# BULLETIN TECHNIQUE

## Recommandations Covid-19

### Comment désactiver le caisson recyclage de la fonction chauffage nuit intermittent ?

Centrale de traitement d'air double flux GOLD RX (version E & F)

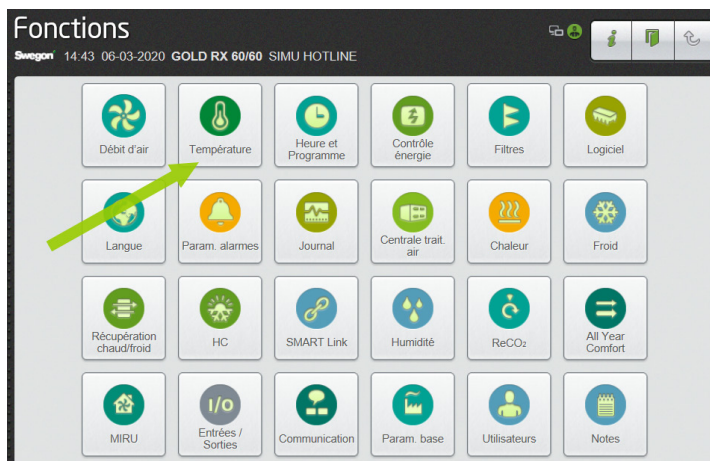
Les particules virales circulant dans les conduits d'air extrait peuvent être réintroduites dans le circuit d'amenée d'air lorsque les centrales de traitement d'air sont équipées d'un dispositif de caisson de recyclage.

Il convient, lors des épisodes épidémiques, de fermer ces volets de recirculation.

Via l'interface « IQnavigator » (référence TBLZ1711), se connecter de préférence en mode installateur / code : 1111.

Aller dans le menu fonction en faisant glisser l'écran d'accueil sur la gauche, puis cliquer sur l'onglet intitulé « Température ».

Dans le menu « Température », positionner le mode chauffage nuit intermittent sur inactif.
